23.06.2014

W związku z pismem DTD-IIkm-020(t.4)-5/14, NK 150141/14 z 03 czerwca 2014 roku dotyczącym konsultacji projektu rozporządzenia Ministra Infrastruktury i Rozwoju oraz Ministra Spraw Wewnętrznych zmieniającego rozporządzenie w sprawie znaków i sygnałów drogowych przedstawiamy następujące stanowisko:

1) Znak P-23a („sierżant”, „krokiewka”):

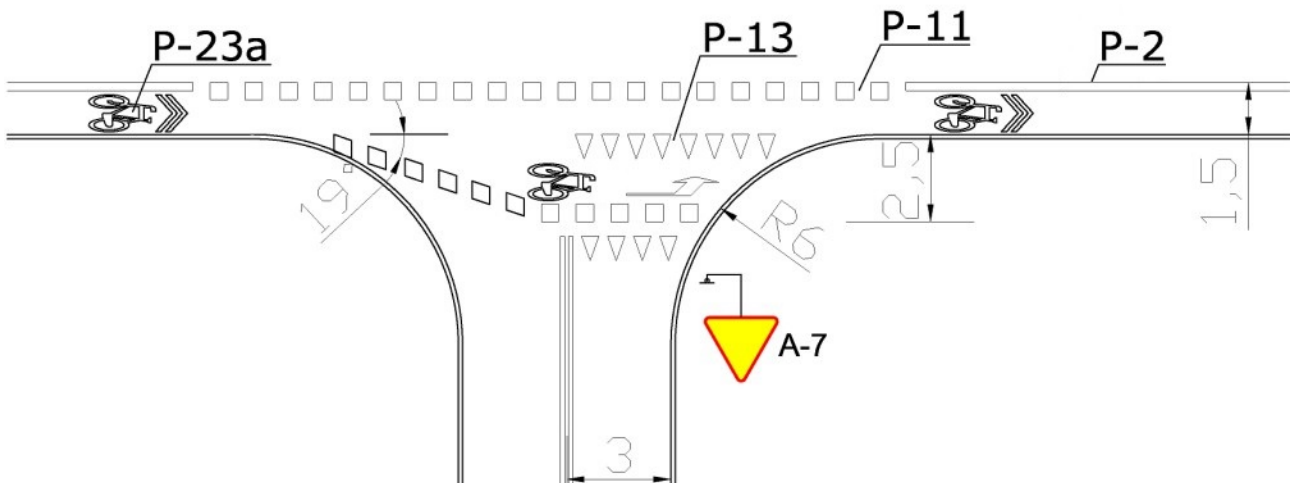
3. W projekcie nie ma zapowiadanego publicznie jesienią 2013 roku przez Ministra Transportu, Budownictwa i Gospodarki Morskiej tzw. „sierżanta” („krokiewki”) - nowego znaku drogowego, modyfikującego znak poziomy P-23 „rower” i określającego miejsce i kierunek ruchu rowerzysty na jezdni.

Naszym zdaniem jest to poważny niedostatek projektu, skutkujący konsekwencjami opisanymi w punkcie 1 powyżej (a wskutek domniemanej próby zastąpienia go znakiem P-8 także w punkcie 2 powyżej). „Sierżanty” czy „krokiewki” stosuje się dziś powszechnie m.in. na Słowacji, Węgrzech, we Francji czy w Ameryce Północnej.

Apelujemy o wprowadzenie odpowiednich przepisów, np. w oparciu o przygotowane i przekazane przez stowarzyszenie Miasta Dla Rowerów propozycje (patrz załącznik), wprowadzające do § 91 rozporządzenia nowy ustęp 2a o treści:

„Znak P-23a „miejsce i kierunek ruchu rowerów” określa dopuszczoną pozycję rowerzysty na jezdni. Wyraża również zakaz ruchu w kierunku przeciwnym niż wskazywany grotom znaku na części jezdni lub drodze dla rowerów na której jest umieszczony. Kierujący innymi niż rower pojazdami zobowiązani są zachować szczególną ostrożność na odcinku jezdni oznaczonym tym znakiem.”

Znak P-23a: "miejsce i kierunek ruchu rowerzysty na jezdni lub drodze dla rowerów" (stosuje się wyłącznie ze znakiem P-23 "rower")

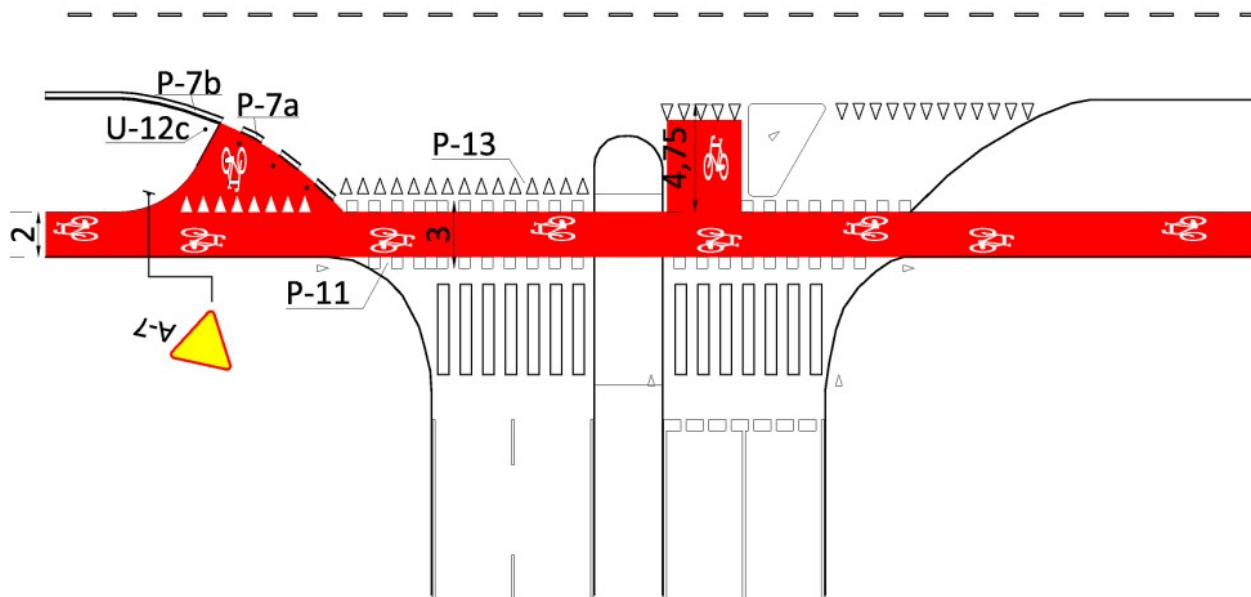
Przepis art. 25 ust. 1 nie ma zastosowania w sytuacji gdy droga dla rowerów zlokalizowana jest po stronie przeciwnej do kierunku ruchu (po „lewej” stronie jezdni i rowerzysta zmieniając kierunek skręca w prawo, nie w lewo). Rozwiązaniem jest śluza typu 3 wyznaczona linią P-13 złożoną z trójkątów, obowiązującą wyłącznie rowerzystów zmieniających kierunek ruchu.

Konieczne są odpowiednie zmiany w § 86 i § 89 rozporządzenia. W załączniku znajdują się rysunki poszczególnych typów śluz i zasady korzystania z nich.
